## 玄海原子力発電所

### 原子炉施設保安規定変更認可申請について

「玄海原子力発電所 1 号炉及び 2 号炉の廃止措置を実施するための  
変更、玄海原子力発電所 1 号炉及び 2 号炉廃止措置に係る組織体制  
の見直しに伴う変更の内容」

2020年2月13日  
九州電力株式会社

### (1) 編構成の変更について

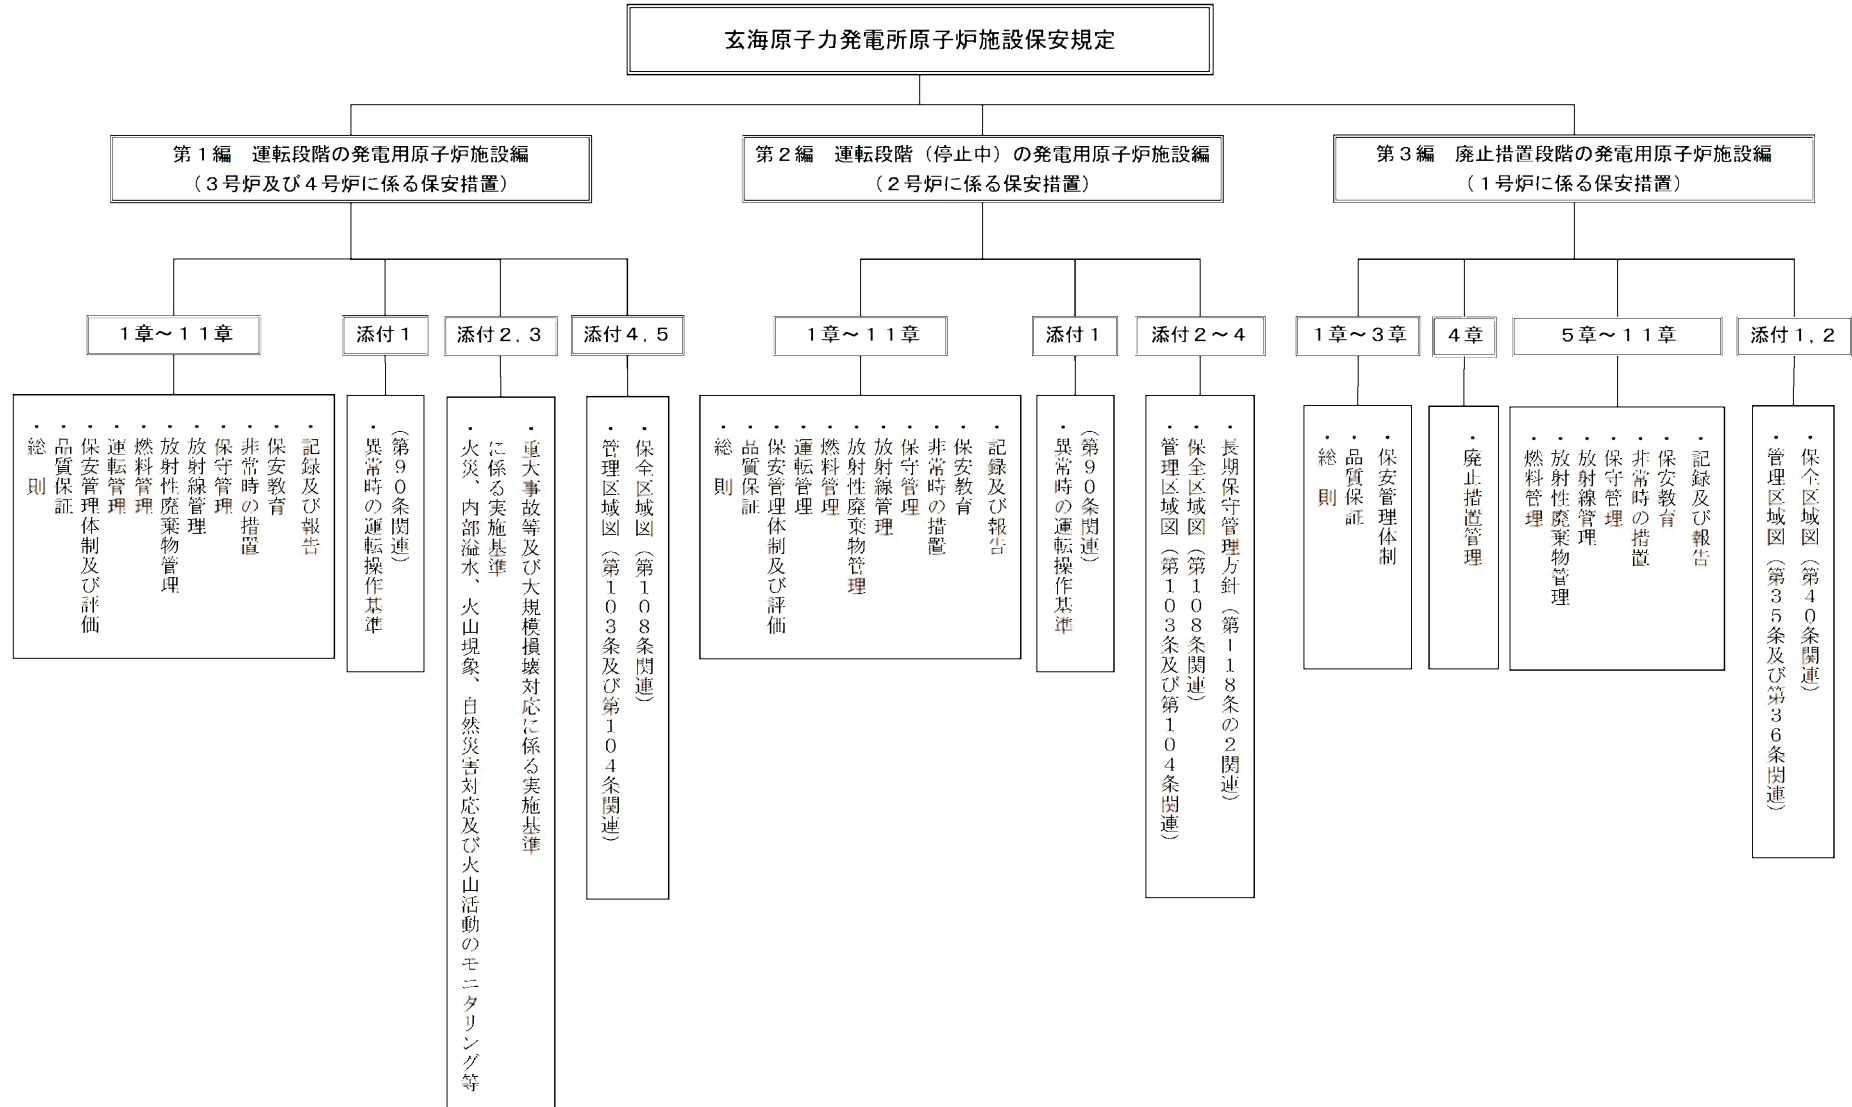
変更前	変更後
第1編 運転段階の発電用原子炉施設編 (3号炉及び4号炉に係る保安措置)	変更なし
第2編 運転段階(停止中)の発電用原子炉施設編 (2号炉に係る保安措置)	削る
第3編 廃止措置段階の発電用原子炉施設編 (1号炉に係る保安措置)	第2編 廃止措置段階の発電用原子炉施設編 (1号炉及び2号炉に係る保安措置)

## (2) 組織体制の見直しについて(第2編第4条、第1編第4条)

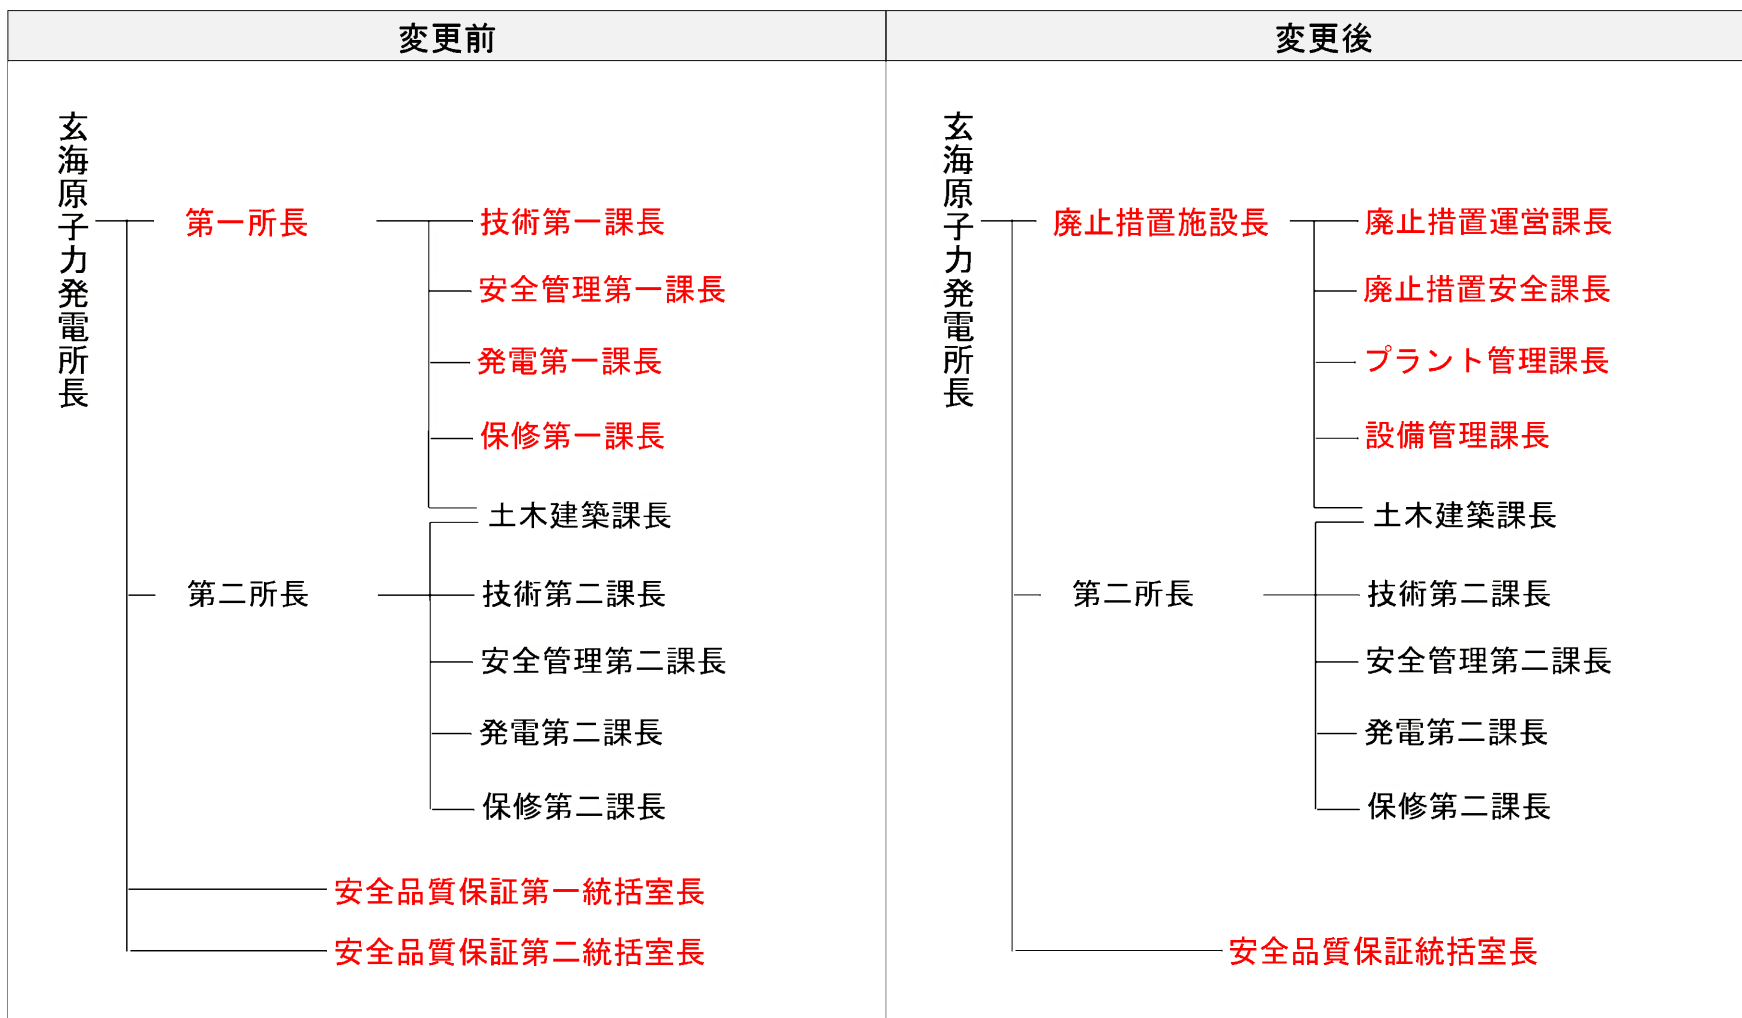
- ・廃止措置を行う1、2号炉の保安に関する業務を行う組織の名称を変更
- ・安全品質保証第一・第二統括室を廃止し、安全品質保証統括室を設置

#### ○第2編 第4条(保安に関する組織)

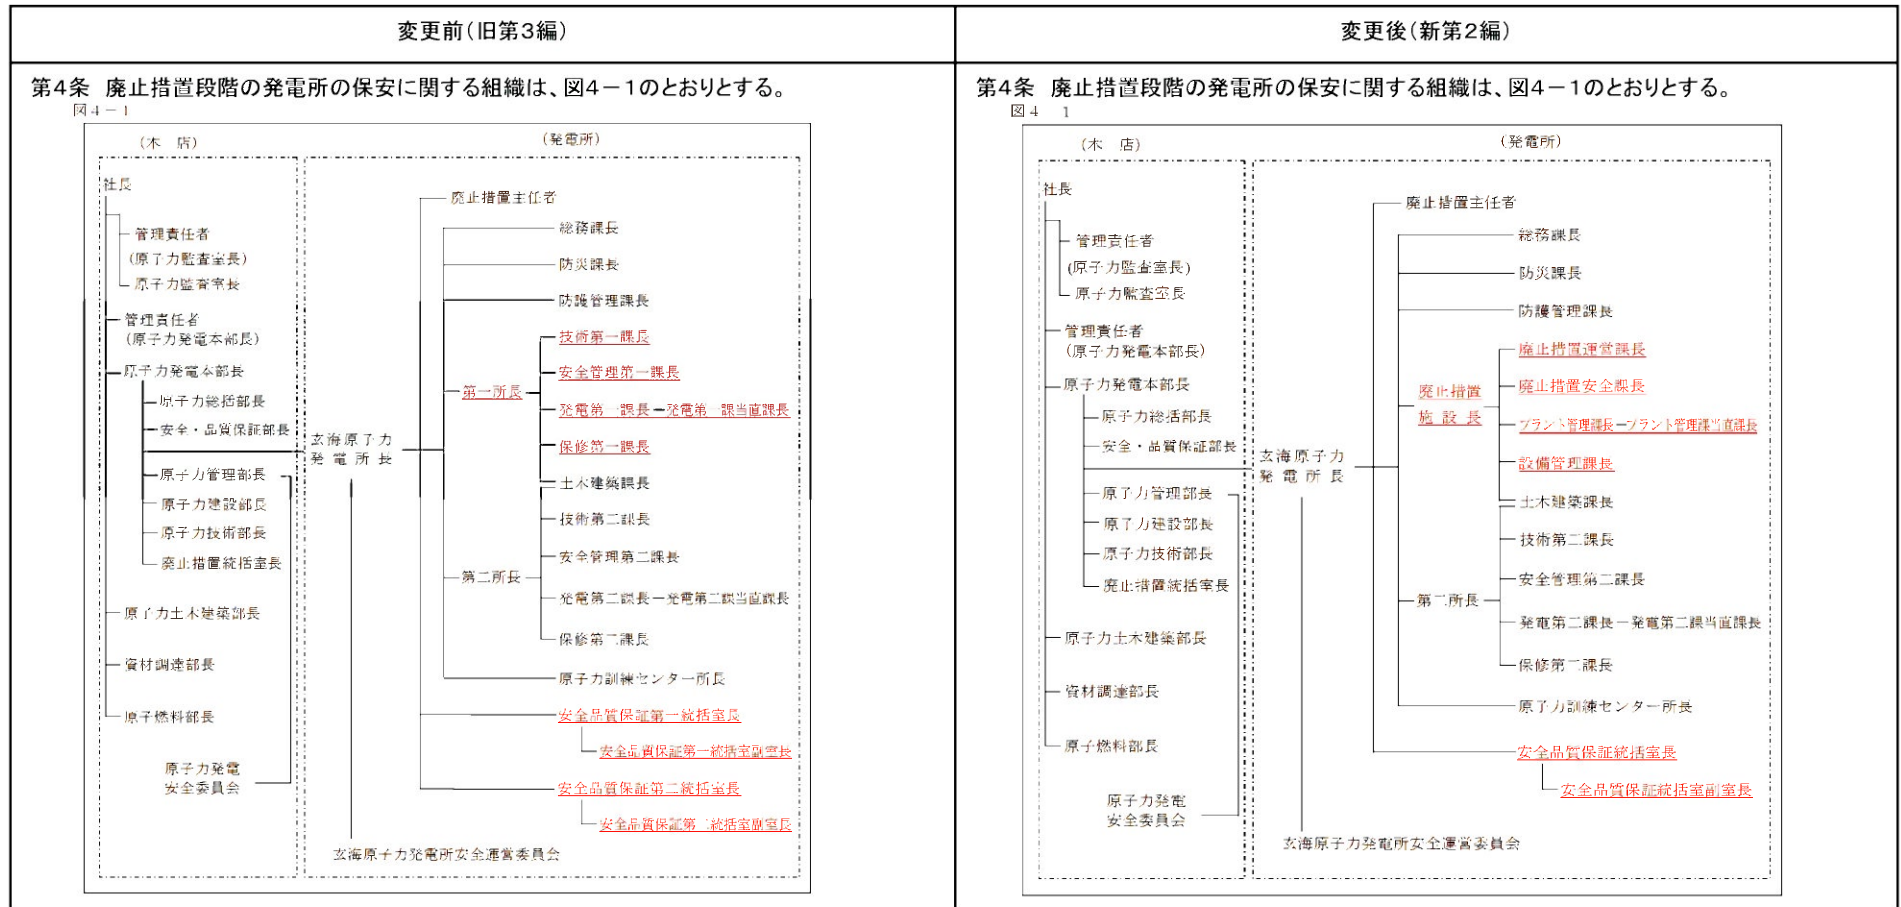
- ・廃止措置に専念する体制(廃止措置施設長、廃止措置運営課長等)とする。
- ・保安及び品質保証活動業務を効率的かつ一体的な運用とするため安全品質保証第一、第二統括室を廃止し、安全品質保証統括室を設置する。
